Asunto: Radicación: 11-92851- -6
 Trámite: 11
 Evento: 378
 Actuación: 519
 Oficio: 5762
 Folios: 5

Como resultado del examen de fondo realizado, con fundamento en el Artículo 45 de la Decisión 486 de la Comisión de la Comunidad Andina, se comunica:

Título de la solicitud: "Un atomizador recargable portátil"

Figura 2 del documento D1.

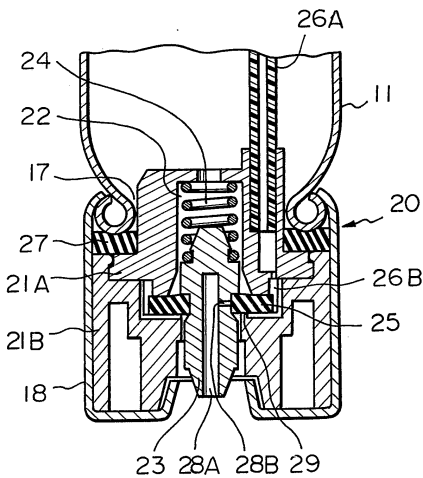
Características Esenciales	D1
Un atomizador recargable portátil	Un dispositivo para peinar cabello combinado con dispensador de presión. (Pág. 1, Línea 2)
Botella interior	Un contenedor 11. (Pág. 5. Col. 2, Línea 99.)
Un ensamble de boquilla equipado en la parte superior de la botella interior.	Una boquilla en la parte superior del contenedor. (Pág. 2, Fig. 1. 16)

Una estructura de carga de liquido colocada en el fondo de la botella.	Una válvula de rellenado en el fondo del contenedor. (Pág. 5, Líneas 116 y 117, Fig.1)
En la estructura de carga de líquido incluye una boca de carga de líquido escalonada en el fondo de la botella interior.	En el vástago 23, un orificio lateral 28B se proporciona en el rebaje anular que comunica con el canal de llenado (Pág. 6, Col. 1, Líneas 4 - 6)
Un pistón protuberante equipado en la boca de carga de líquido, en donde un pasaje de carga de líquido está dispuesto en el pistón y está adaptado con una abertura de descarga.	El tubo de salida 26A comunica con un canal de salida 26B dispuestas en el interior de la carcasa exterior 21B, y el canal de salida está normalmente cerrada por los medios de válvula elástica 25 y un asiento 29 de válvula formado en la carcasa exterior 21B que firmemente en contacto con la medios de válvula resiliente (Pág. 6, Col. 1, Líneas 9 - 14)

De acuerdo con la tabla anterior, las características esenciales del atomizador de la reivindicación 1 habían sido divulgadas previamente en el documento D1, por lo tanto, el objeto reivindicado no es nuevo.

Asimismo, el documento D1 divulga las características de las reivindicaciones dependientes así:

- Reivindicación 2: "en la parte inferior del recipiente con la ayuda de una junta por medio de un casquillo de tapa y la punta de la etapa sobresale de la carcasa de la válvula. En el vástago, un orificio lateral se proporciona en el rebaje anular que comunica con los canales de llenado. El orificio lateral está normalmente cerrado por la pared interior de los medios de válvula elástico (junta) " (Pág. 6, Col. 1, líneas 1 a 8).
- Reivindicación 3: "un medio de resorte que presiona elásticamente el vástago hacia abajo" (Pág. 5, líneas 56 y 57).
- Reivindicación 7: " Al mismo tiempo, el espacio de cabeza del recipiente se comunica con la atmósfera exterior por medio de la salida del tubo del canal de salida y el huelgo entre el vástago y la pared interior de la carcasa" (Pág. 6, Col. 2, líneas 11 a 15).
